Изменение № 2 к СП 17.13330.2017 «СНиП II-26-76 Кровли»

УТВЕРЖДЕНО и введено в действие приказом Министерства строительства и жилищно-коммунального хозяйства Российской Федерации (Минстрой России) от 20 г. №

Рисунок 7.1 – Соединение кровельных картин вдоль ската с уклоном от 3° до 10° (5 % – 18 %) (а), от 10° до 29° (18 % – 45 %) (б), более 30° (47 %) (в)

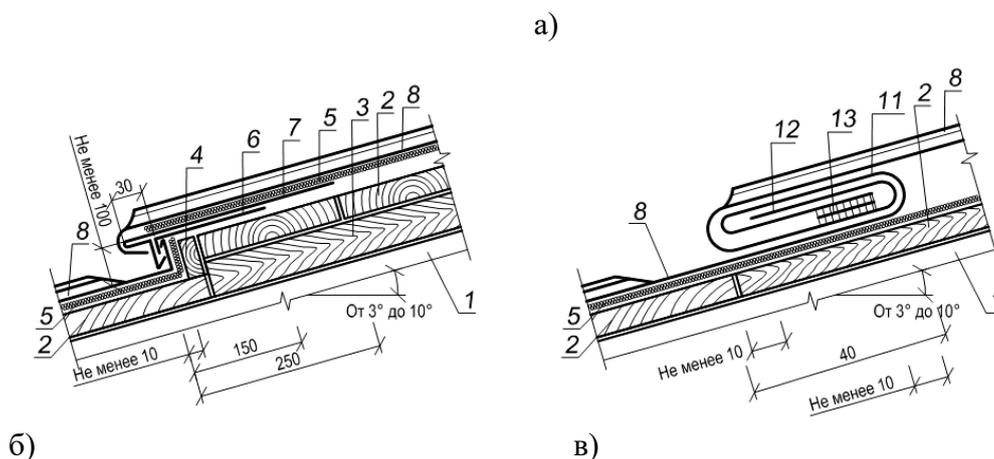
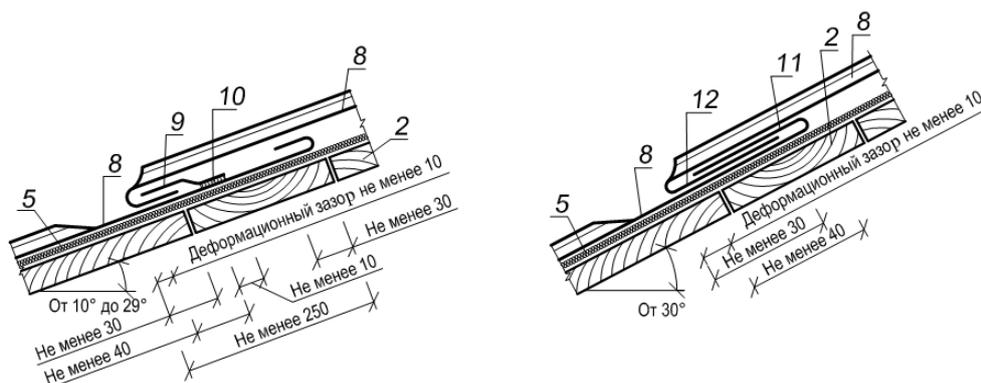
Рисунок 7.1. Добавлен узел с двойным лежачим фальцем и уплотнительной лентой (рис. 7.1а) и удалена уплотнительная лента на рисунке 7.1в. В названии рисунка заменены уклона кровли «от 5° до 9° (9 % – 16 %)» на «от 3° до 10° (5 % – 18 %)».

«Соединение кровельных картин поперек ската следует предусматривать на кровлях с уклоном от 3° до 10° - в виде двойного лежачего фальца с уплотнительной лентой или в виде ступени, либо использовать металлический рулонный материал длиной от карниза до конька без поперечных соединений с продольными двойными стоячими фальцами повышенной высоты до 50 мм с применением средств уплотнения, например уплотнительных лент (рисунок 7.1.а); от 10° до 29° - в виде одинарного лежачего фальца с дополнительной планкой и нахлестом не менее 250 мм (рисунок 7.1,б); от 30° и более - в виде одинарного лежачего фальца (рисунок 7.1.в).»

Рисунок И.1 – Конструктивные решения кровель утепленной (а) и неутепленной (б) крыши

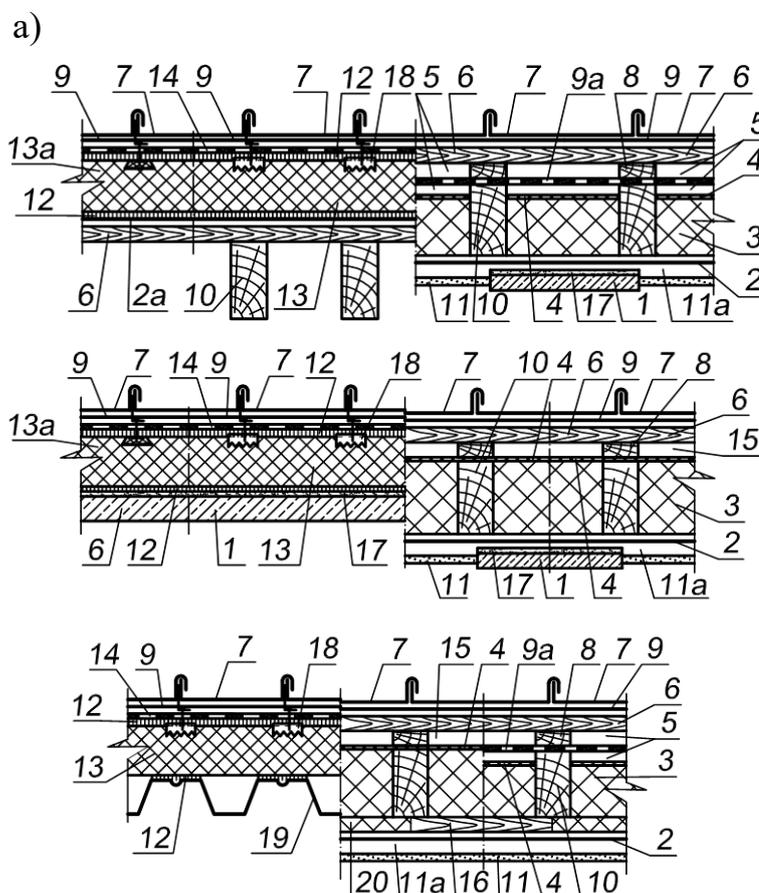
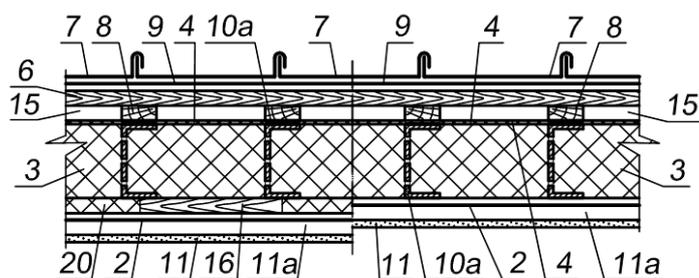
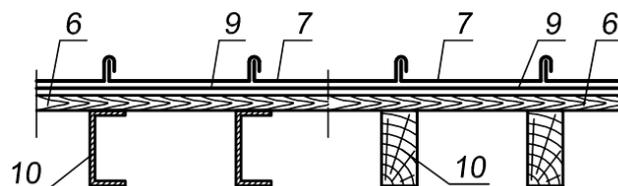
Рисунок И.1. Заменить в новой редакции:
